Bauvorhaben 'Engelbergstraße - Buchmullergasse'

Betreff: Änderung Bebauungsplan für Neugestaltung Grundstück zwischen
Engelbergstrasse 14 – Buchmillergasse 3, Flst. Nr. 1651, 1652/16
Hier: Widerspruch zu den Architekten – Wettbewerben.

Vorhabenbezogener Bebauungsplan "Engelbergstr. - Buchmillergasse", Ulm

Aufstellung eines vorhabenbezogenen Bebauungsplanes Nr. 140/60 mit Vorhaben- und Erschließungsplan und örtlicher Bauvorschriften im beschleunigten Verfahren nach § 13 a BauGB für das geplante Allgemeine Wohngebiet "Engelbergstraße - Buchmillergasse" auf der Gemarkung der Stadt Ulm (TK 25: 7625 Ulm-Südwest)

Lageplan

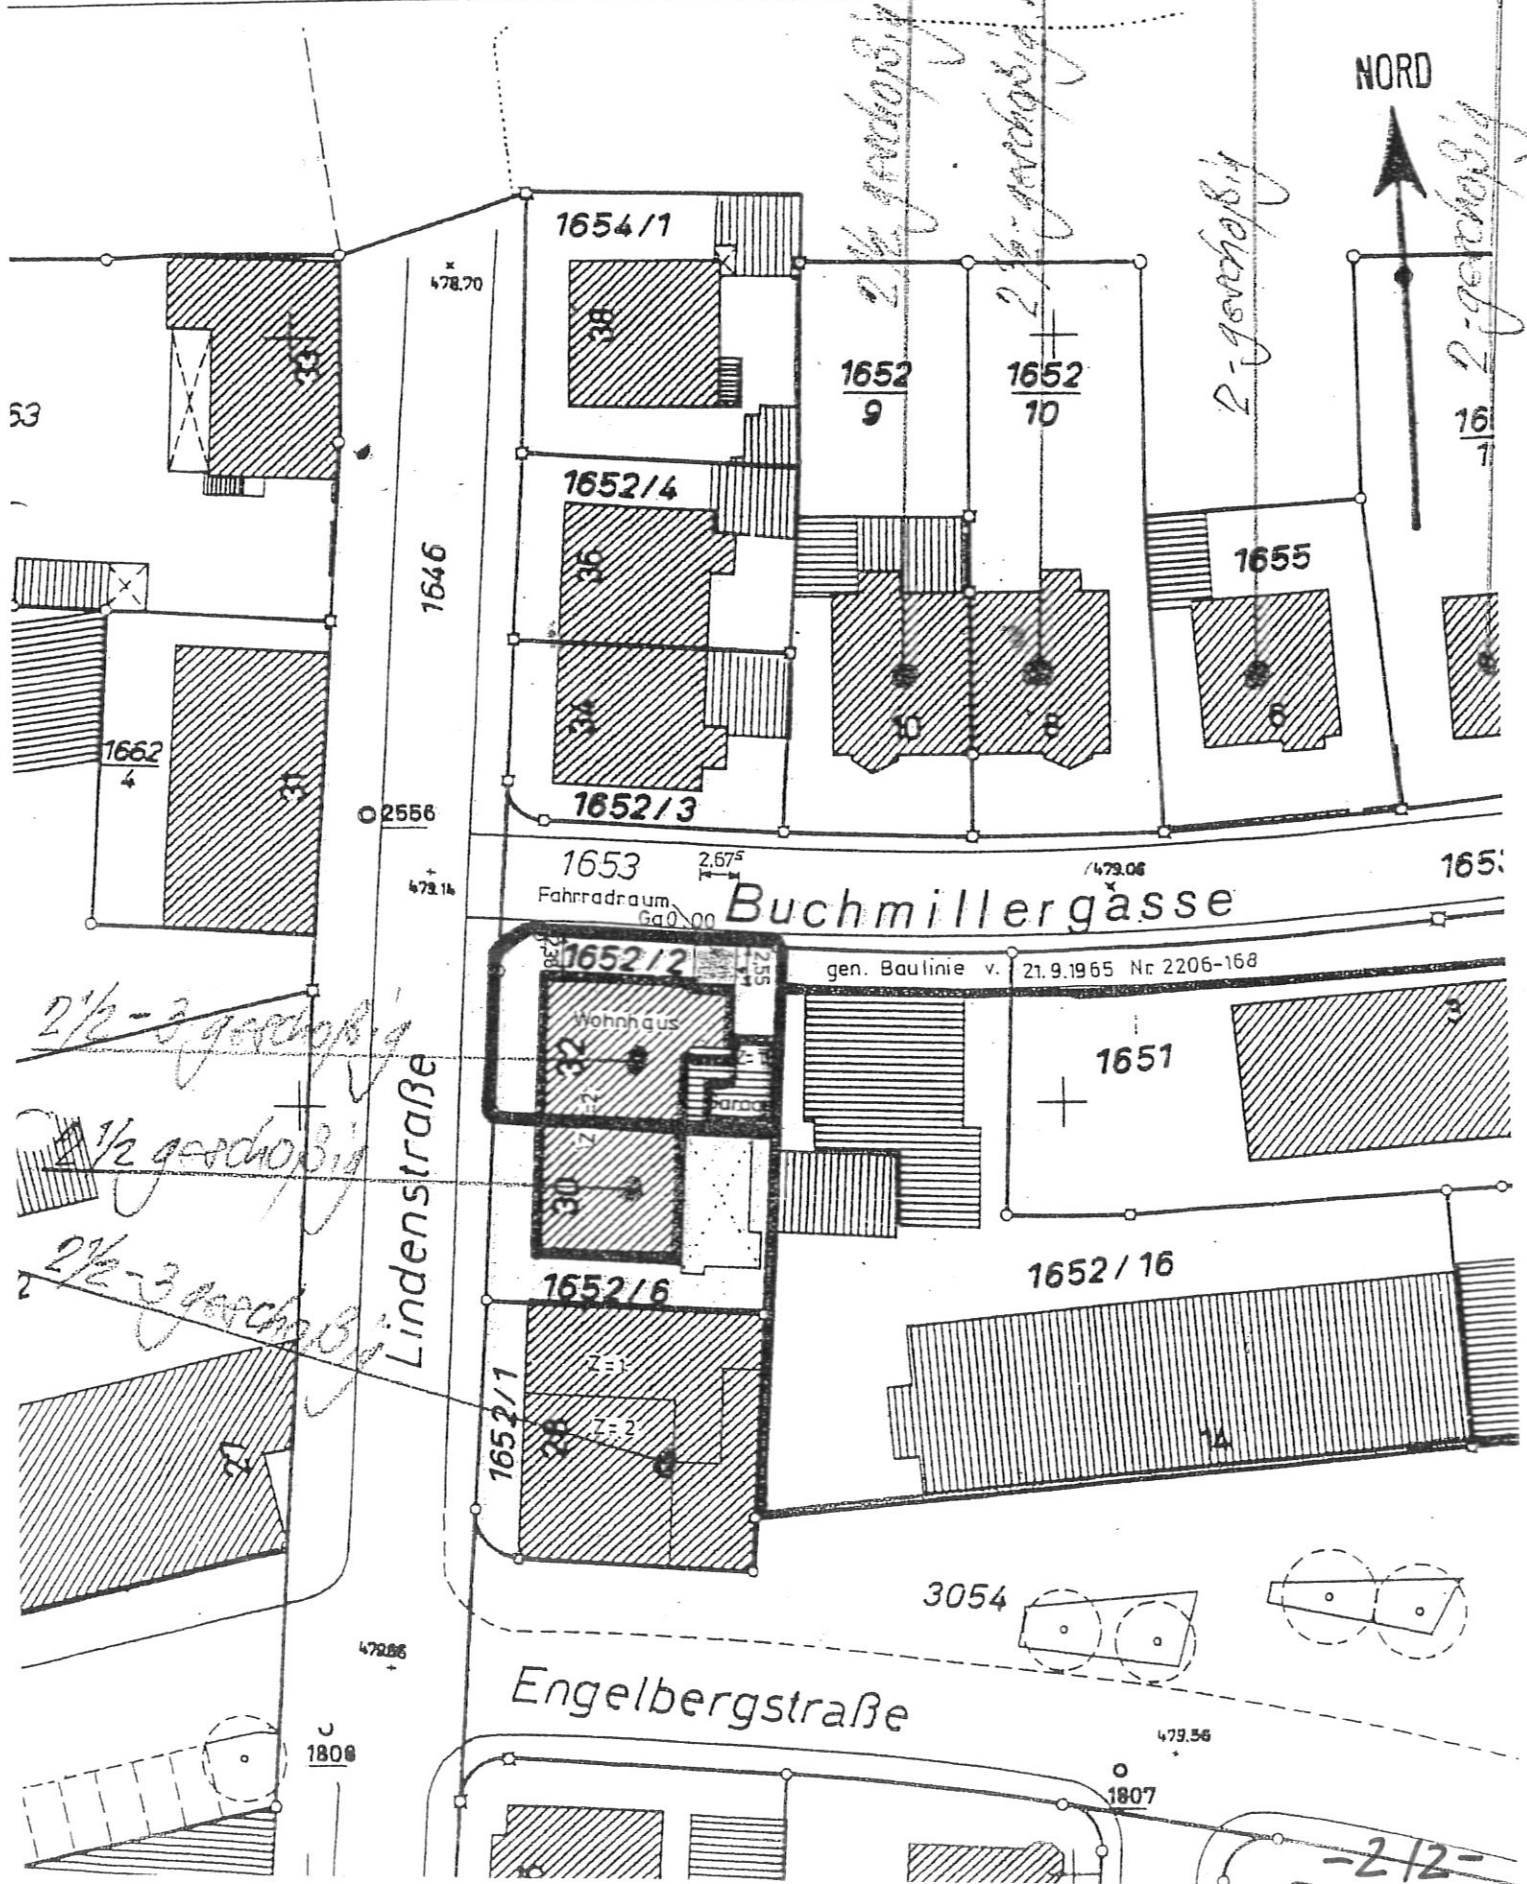
Als Anlage lege ich einen Lageplan bei, in welchem die Geschossebenen der Nachbar-
bebauung eingetragen sind.

2 1/2-geschödig im Gaden
2 1/2-geschödig im Gaden

2 1/2-3 geschödig
